Departamento Municipal de Defesa do Patrimônio Cultural

PARECER TÉCNICO – PROCESSO 3000/2024-SMDU-SL

- 1.1. Requerente:** Gizelle Conceição Costa da Silva
- 1.2. Protocolo PMSL:** 3000/2024-SMDU-SL
- 1.3. Processo SEI:** 25.11.000000233-0
- 1.4. Proprietário do local de intervenção:** Ronaldo dos Santos Ferreira e Cintia Wolfgram Simões Ferreira
- 1.5. Local de intervenção:** Rua Senhorinha do Carmo, nº 310, bairro Belo Vale
- 1.6. Responsável Técnico (a):** Gizelle Conceição Costa da Silva
- 1.7. Registro Profissional :** MG 228572/D (CREA / MG - Conselho Regional de Engenharia e Agronomia)

Figura 2: Mapa e perfil transversal do imóvel sob exame. Em vermelho, o condomínio residencial que segrega a edificação e a Fazenda Baronesa

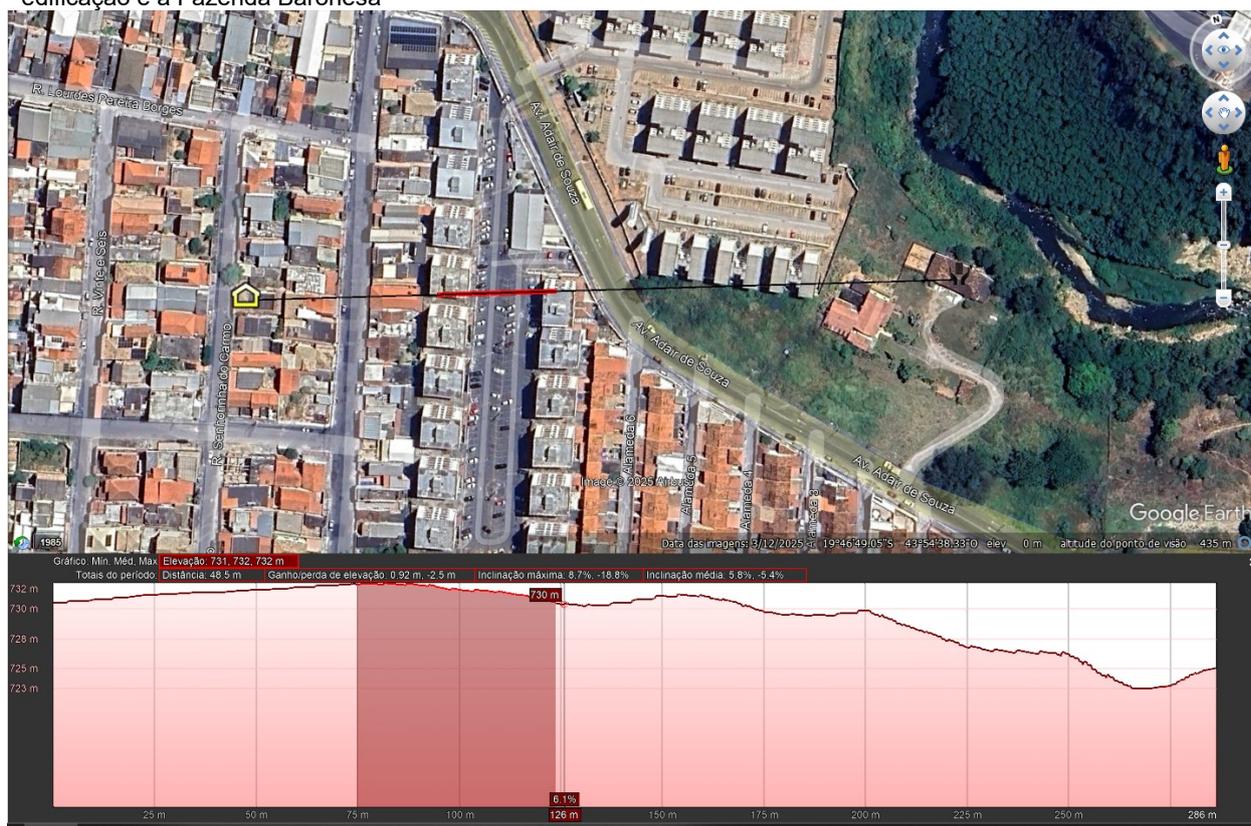
O imóvel em análise está inserido em uma cota altimétrica superior à Fazenda em aproximadamente 07 metros, mas com um conjunto de edifícios de 15 metros de altura entre eles. Apesar disso, não há qualquer relação entre a edificação sob exame e o bem protegido, em função da distância e a existência de um condomínio residencial entre eles, que acaba segregando um do outro, como se extrai da Figura 2.
